Videocall Protokoll

AUFTRAGSTEXT:
APL passt nicht, bitte prüfen was falsch ist

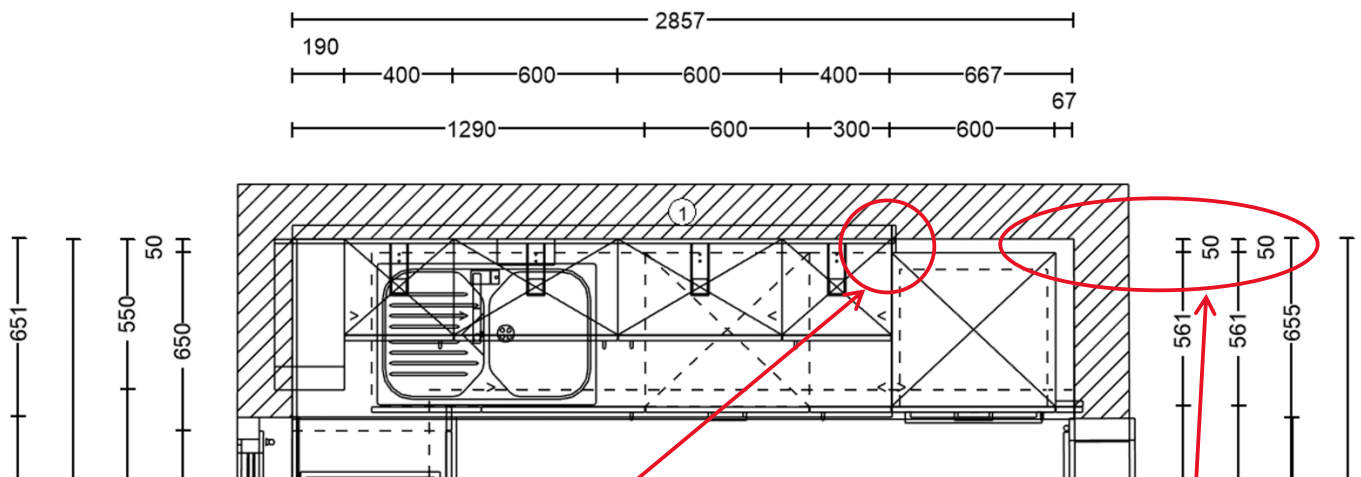
2. Zudem wurde die Spülenzeile entgegen der Zeichnung nicht wie vorgesehen um 5 cm vorgezogen, da der externe Monteur angab, dass das vorhandene Eckpassstück aus der alten Küche ansonsten nicht gepasst hätte. Tatsächlich wäre das Eckpassstück mit einer Kürzung um 5 cm anpassbar gewesen, sodass die Küche entsprechend der Bestellung hätte aufgebaut werden können; dabei hätte sich der Überstand der Arbeitsplatte zum Korpus von aktuell 9 cm auf die vorgesehenen 4 cm reduziert. Weiterhin war am Hochschrank mit Backofen zur linken Seitenwand hin vorgesehen, ein Tiefenpassstück einzubauen, um die entstehende 5-cm-Lücke fachgerecht zu schließen, was nicht umgesetzt wurde. Als Lösung wäre vorgesehen, das Eckpassstück auszubauen, die Unterzeile um 5 cm nach vorne zu ziehen und die Lücke an der Seitenwand des Hochschrankes mit dem vorgesehenen Tiefenpassstück zu schließen, sodass die Arbeitsplatte mit dem Korpus wieder den vorgesehenen Überstand erhält.

Zu sehen ist der linke Schenkel des Passstücks. Dieser hätte um 5 cm gekürzt werden können.

Arbeitsplattenüberstand von 9cm im Bereich des Eckpassstückes.

Arbeitsplattenüberstand von 9cm im Bereich des Hochschrankes

Hier ist zu sehen, dass der Hochschrank **nicht** wie auf den Zeichnungen angenommen mit 5 Zentimeter Abstand zur Wand montiert worden ist. Das Tiefenpasstück fehlt ebenfalls.

An dieser Stelle war ein Tiefenpasstück vorgesehen.

Diese auf der Zeichnung vorgesehenen 5 Zentimeter Abstand zur Wand wurden nicht eingehalten.
